拉合尔水与污水管理项目（LWWMP）

AIIB项目编号P000074合同编号0074-PAK-01

第一次标前会议纪要

**拉合尔污水与排水管理项目（LWDMP）——从LARECHS COLONY至
GULSHAN E RAVI的污水系统，拉合尔（采用非开挖技术）**

图号：LW - TD - 141

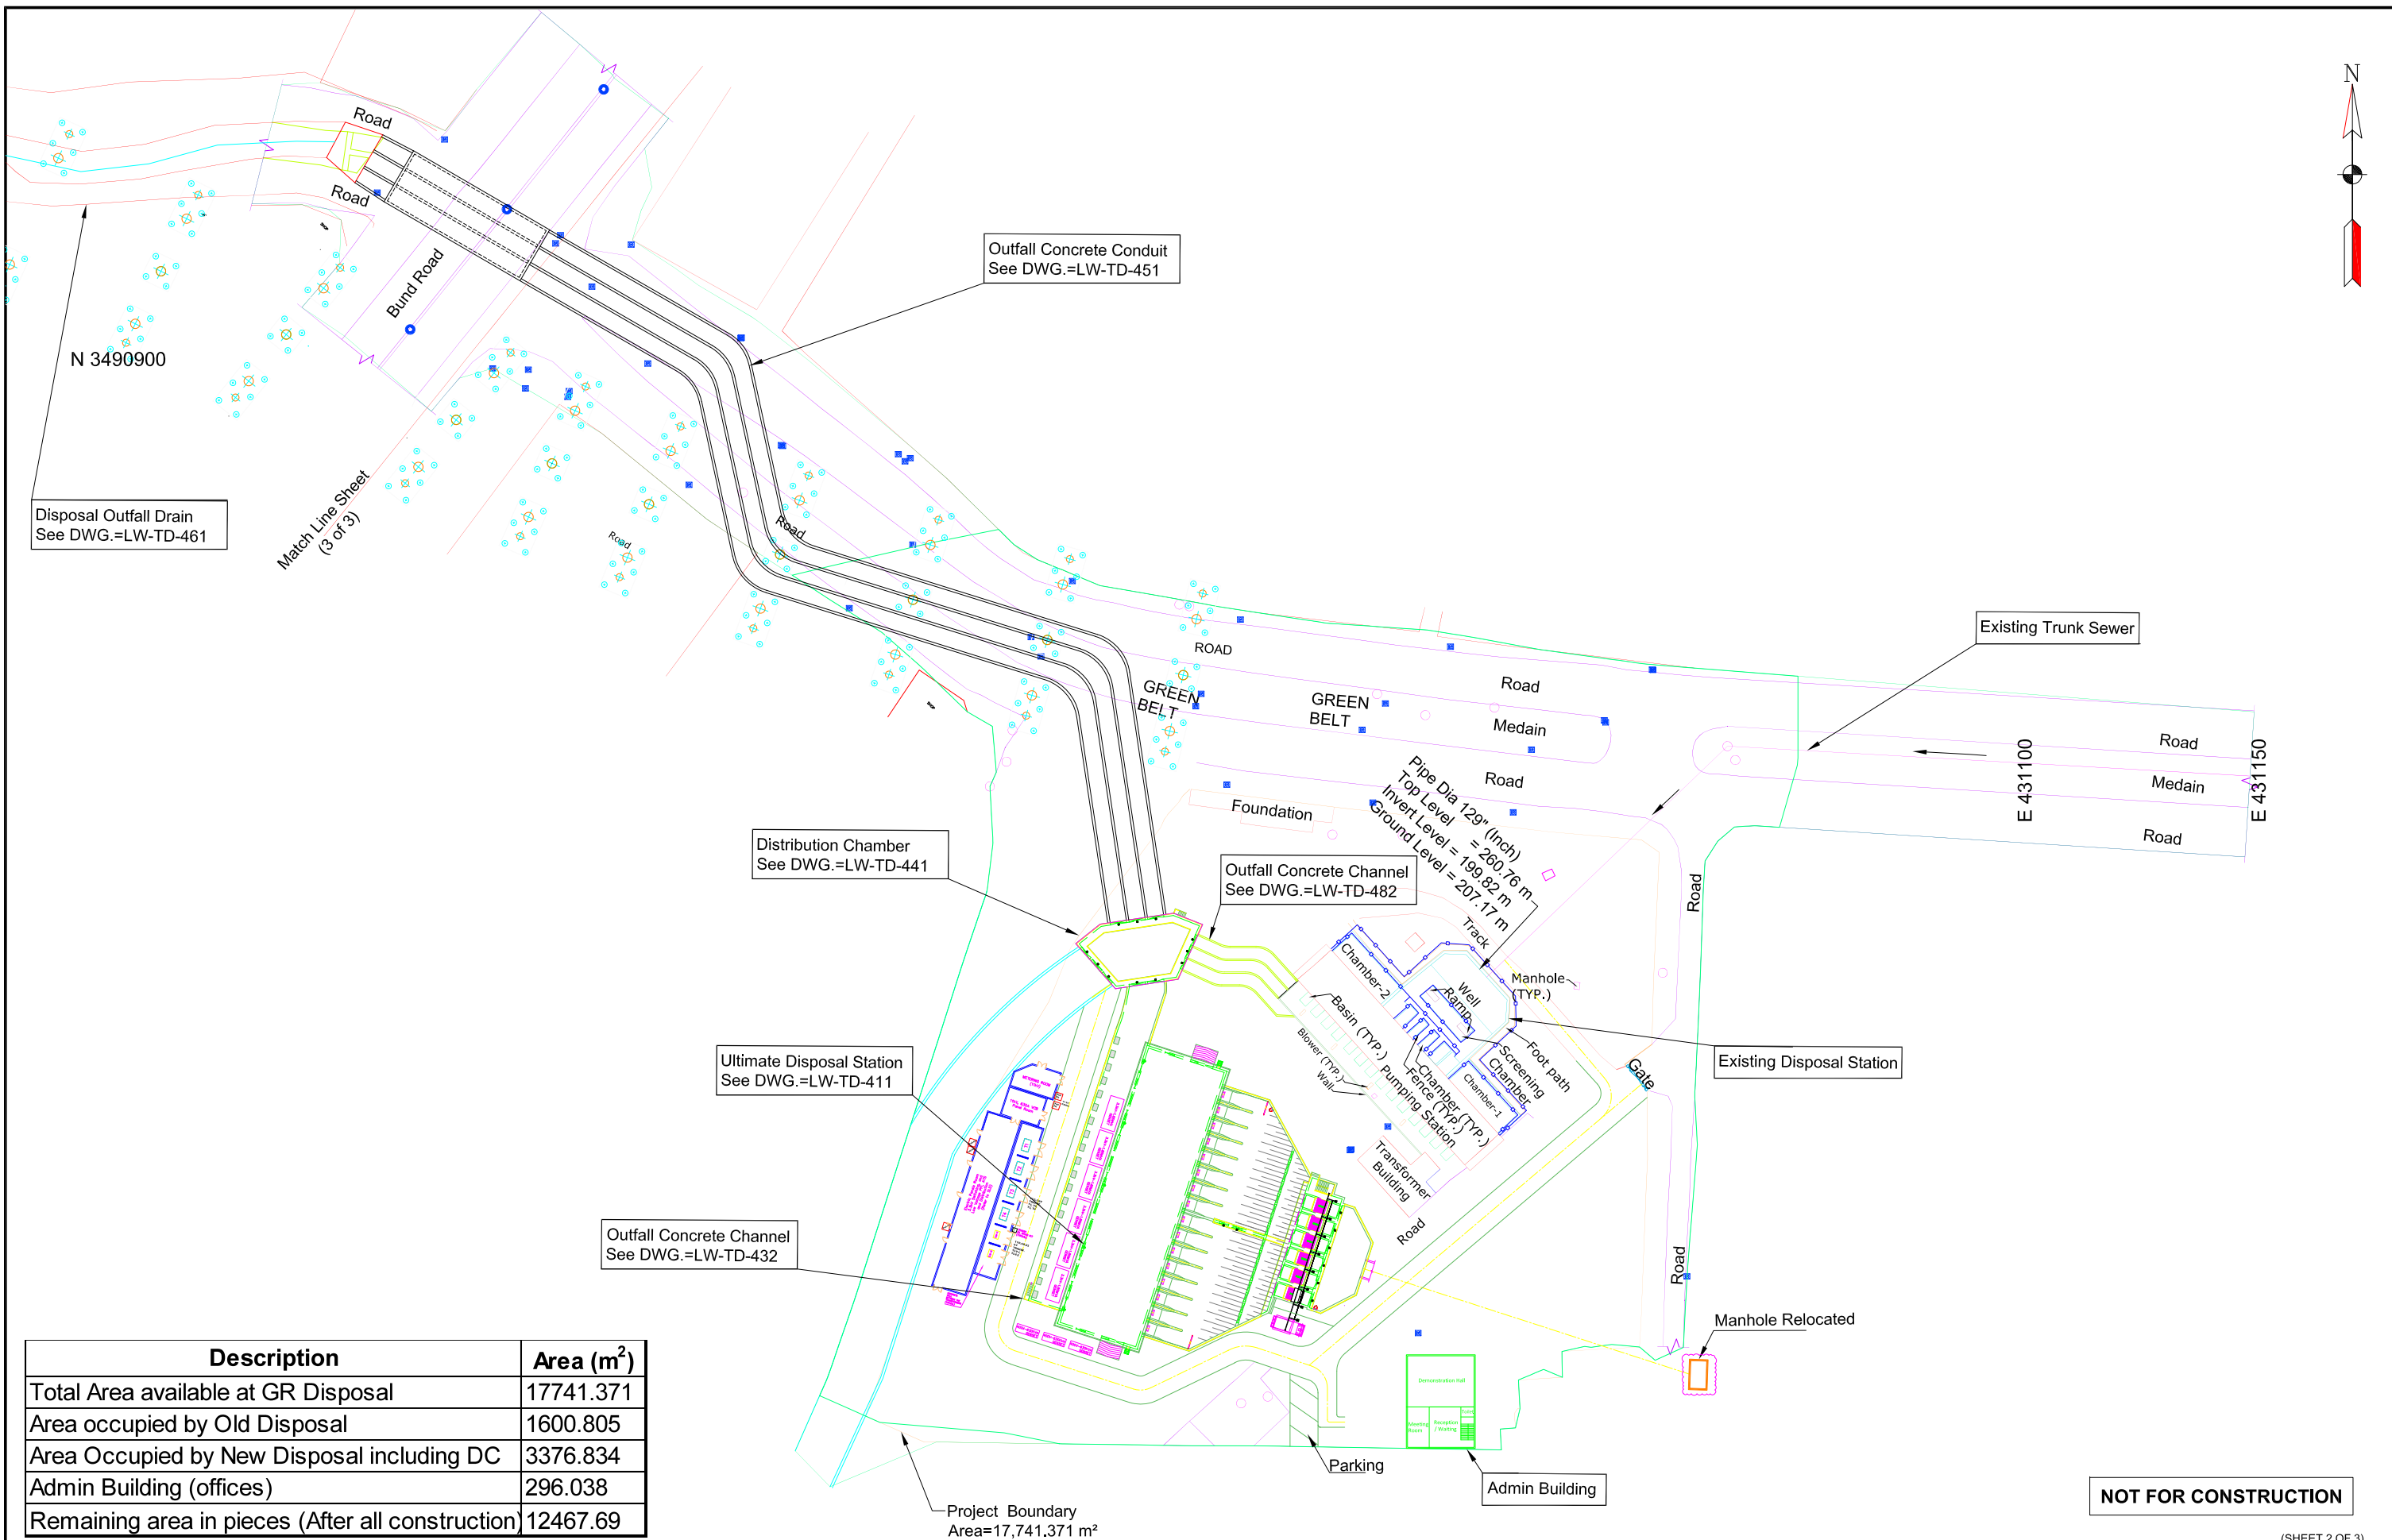
38.	第3卷，第二部分，第6节业主要求图号LW-TD-141至LW-TD-144，及图号LW-TD-149至LW-TD-152	接收井的推力墩和圆形井壁的提供。在尺寸表中也为接收井提供了推力墩，但剖面详图中没有。根据我们的运营理解，推力墩不应是接收井的一部分。请确认。	特此澄清，推力墩不应是接收井的一部分。与所引用图纸相关的更新图纸（LW-TD-141至LW-TD-143）作为附件E附上，供投标人参考。将发布反映上述内容的补遗。

LW - TD - 177

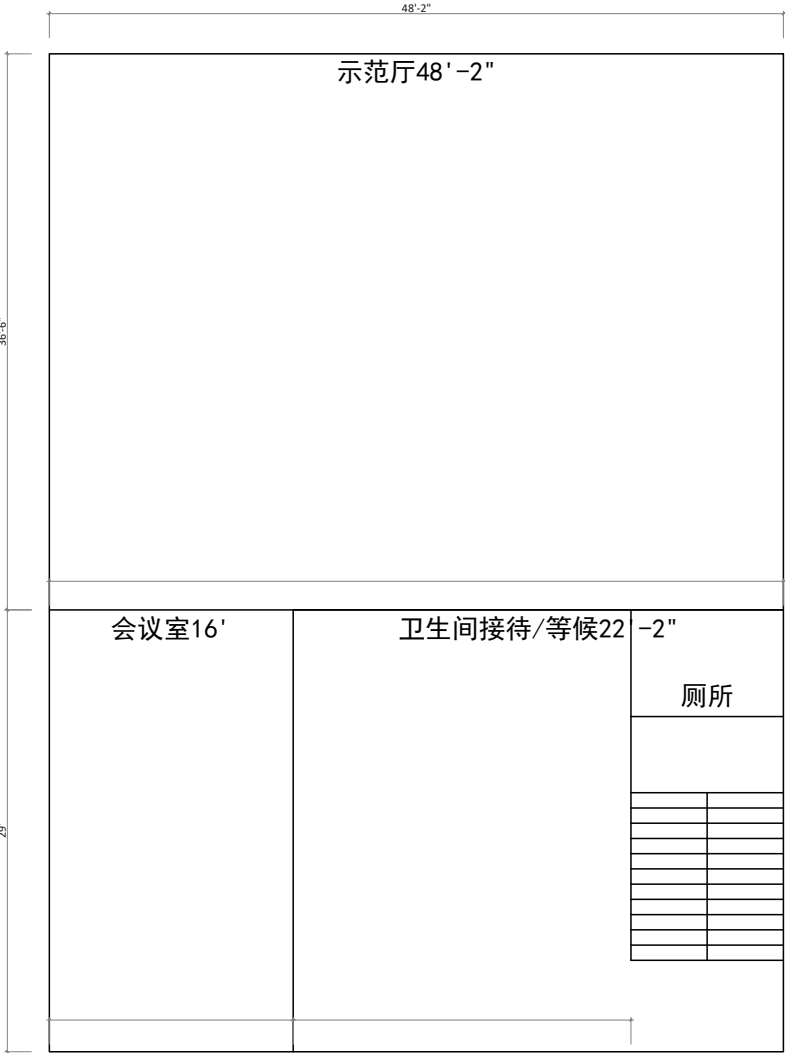
42.	第3卷，第二部分，第6节业主要求（表4.10第6页-第55页，及表4.11第6页-第57页）；Dwg # LW-TD-177	除臭控制和通风系统数量存在冲突。如参考章节所述，在招标文件的不同位置观察到除臭控制系统数量不一致。请确认确切的数量/数目。	这是为了澄清除臭控制和通风系统的总数为29。招标文件中任何位置的除臭控制和通风系统数量应读作29，如第6节，业主要求表4.11（第6页-第57页）所述。更新后的图纸（LW-TD-177）作为附件G附上。将发布反映上述内容的补遗。

附件-H

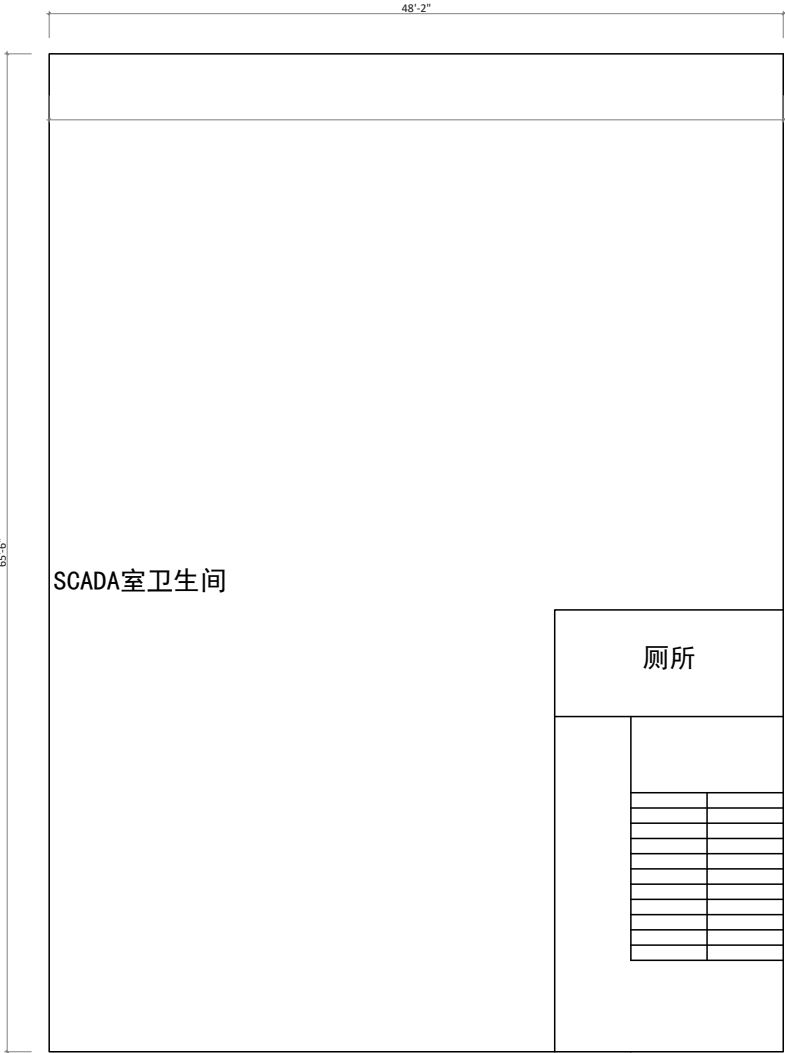
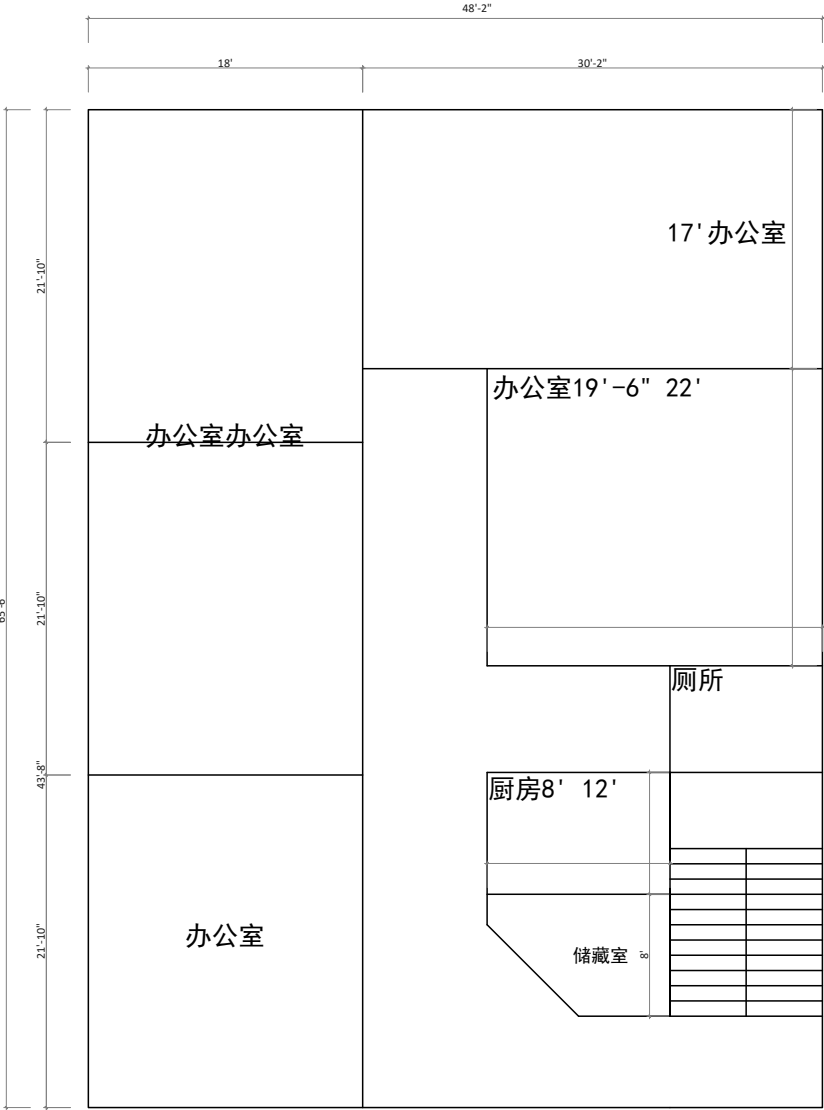
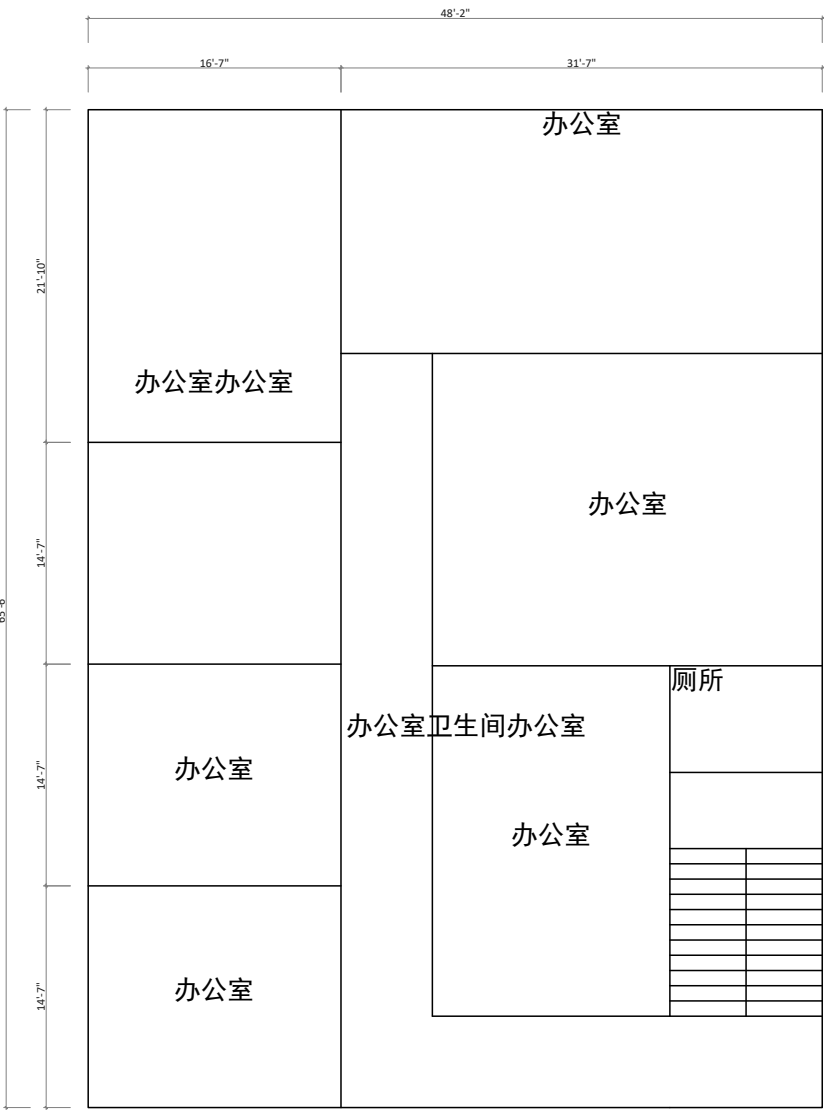
44.	第2卷，第二部分，第6节业主要求第4.1.11条，第xx子条（第6页-第67页）	办公楼建设文中提到承包商必须建造一栋除底层外的全功能三层建筑（每层500平方米）。然而，在价格表中（项目编号3.27），仅提及为三层办公楼。请澄清，是地面加三层建筑，还是仅3层，每层500平方米面积？	这是为了澄清，承包商应建造一栋设施齐全的地面加三层办公楼（共四层），每层建筑面积为296平方米，并配有电梯。建筑布局见作为附件H附上的图纸。将发布反映上述内容的补遗。

ULTIMATE DISPOSAL STATION MASTER LAYOUT PLAN PUMP HOUSE		
DATE:-	NOVEMBER, 2025	DRAWING NO.:-
		LW - TD - 402

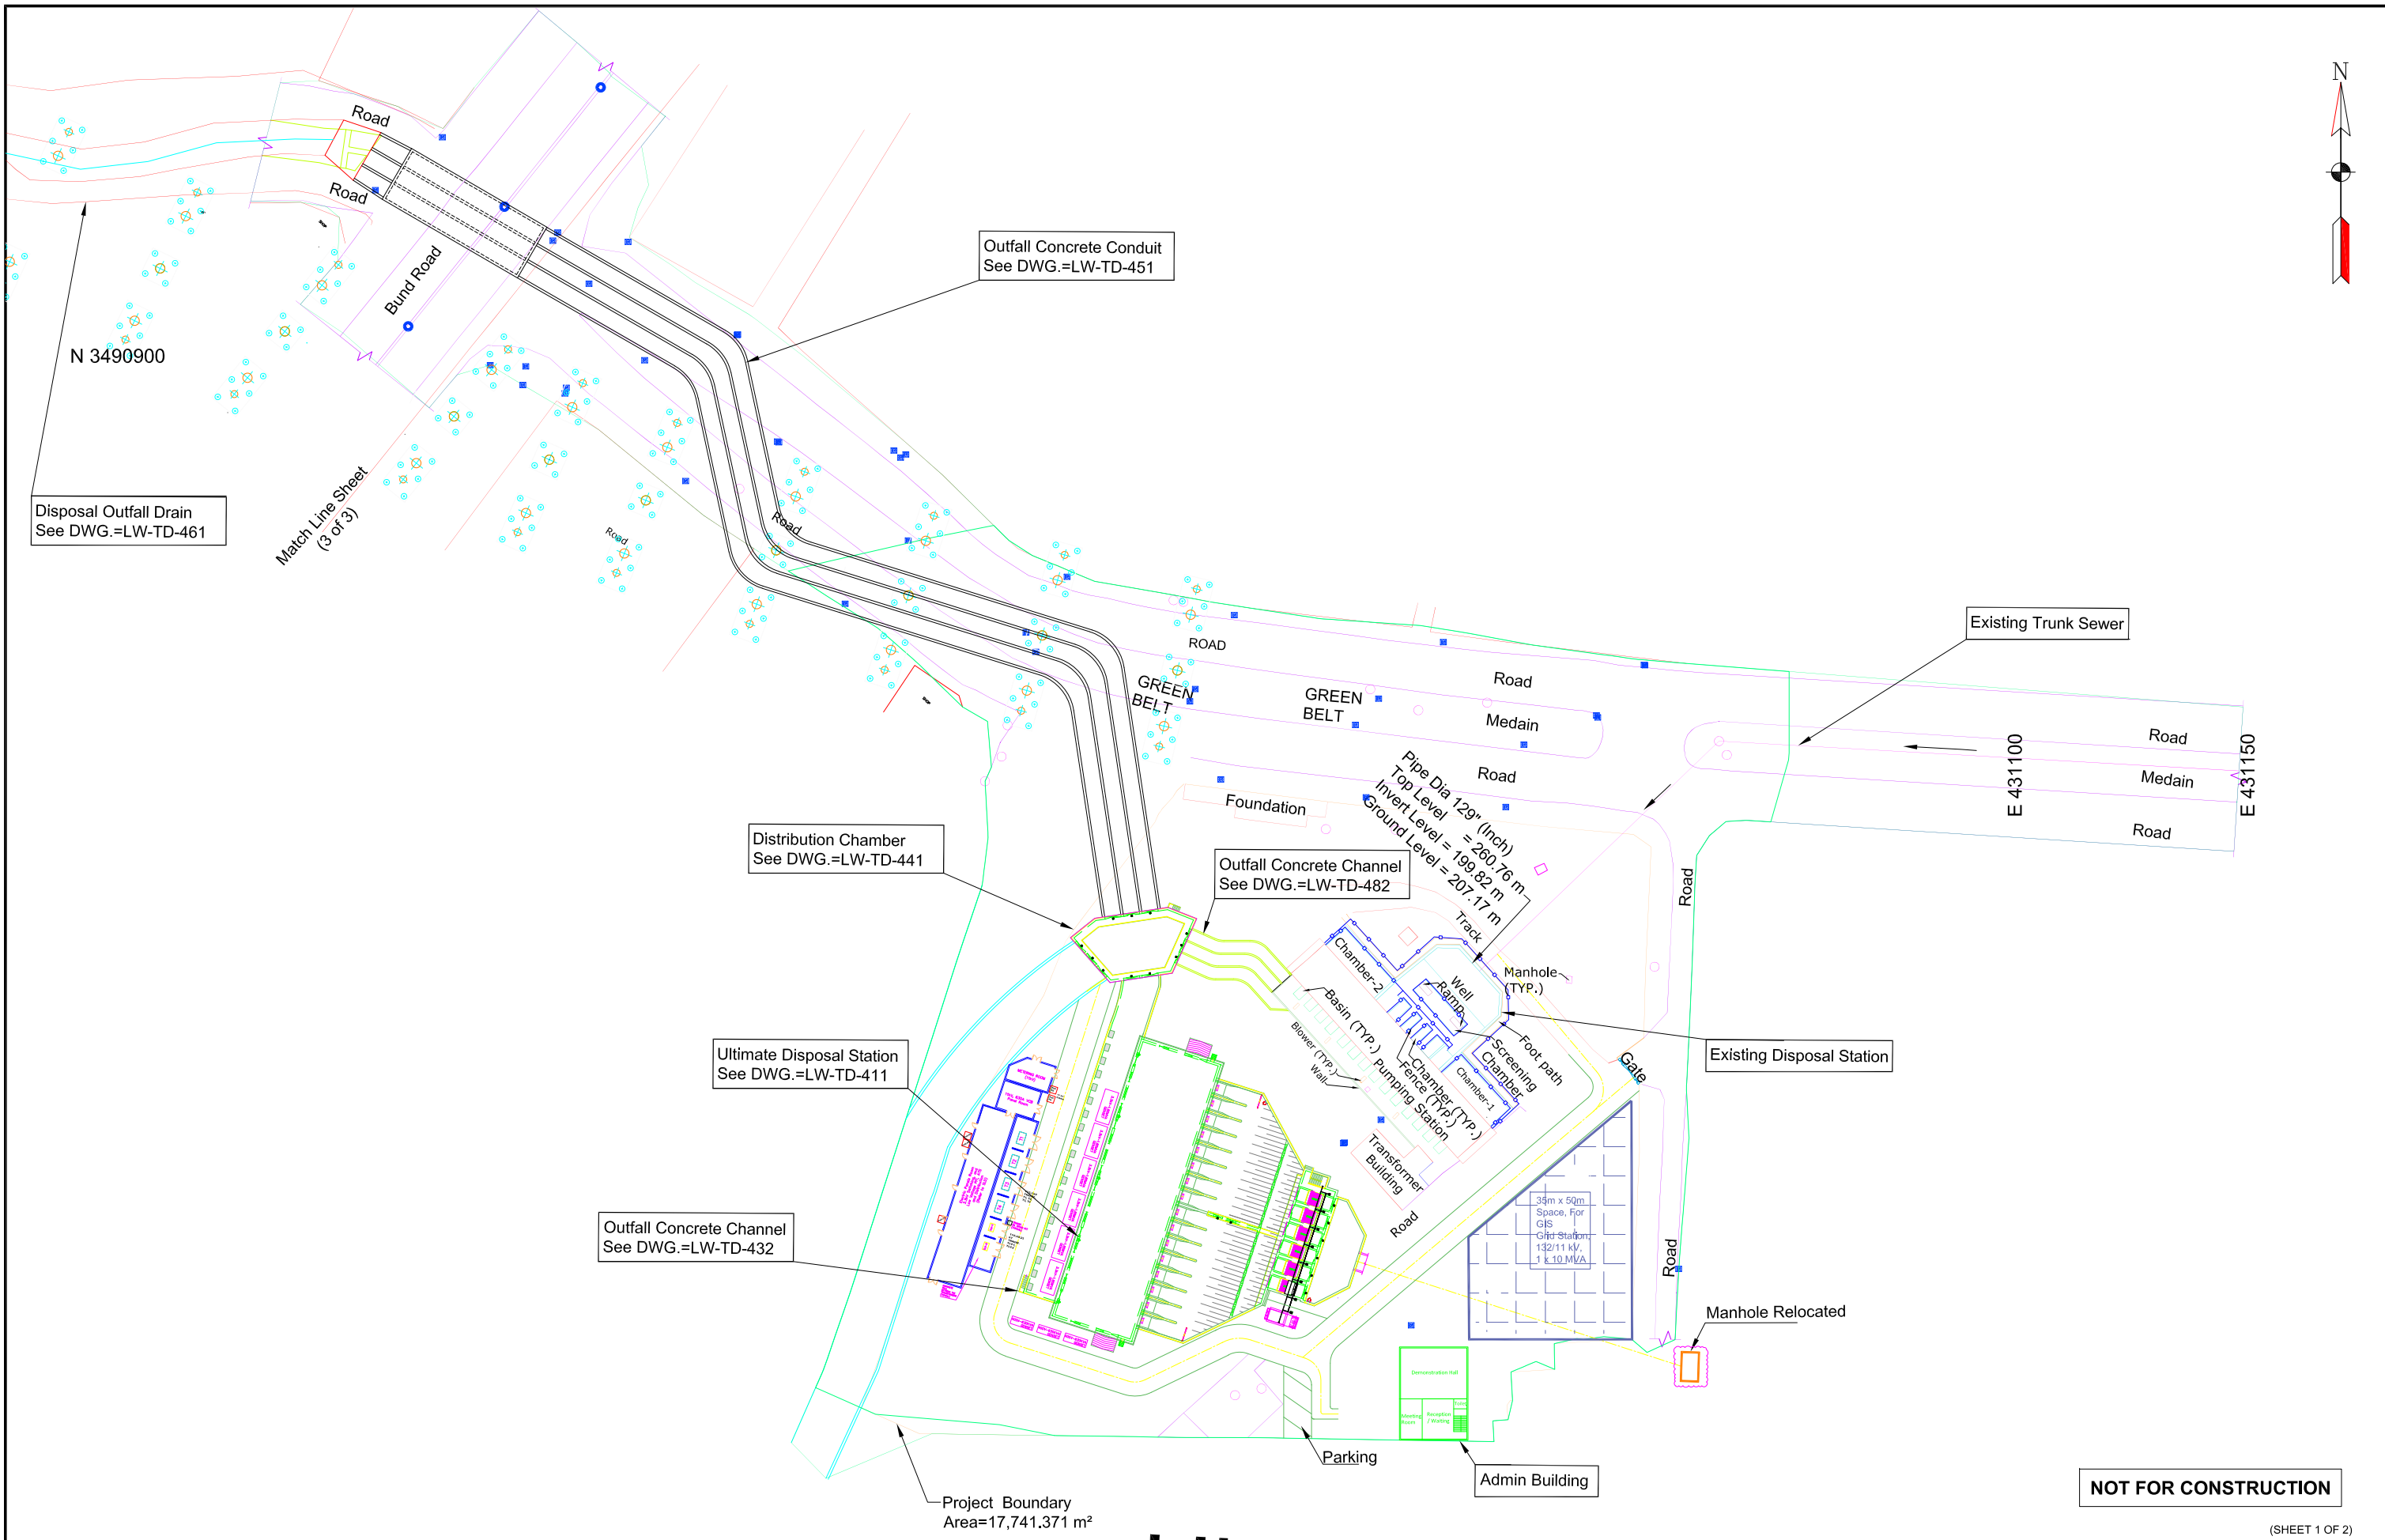
39.	第3卷，第二部分，第6节业主要求图号LW-TD-411至LW-TD-424	最终处置站建筑的布局 and 结构详图存在差异。已注意到最终处置站建筑的总体布局 and 结构详图中存在若干不匹配之处。请建议正确的布局图纸？	特此澄清，更新图号402附于附件F，如有任何差异，以该图为准。将发布反映上述内容的补遗。
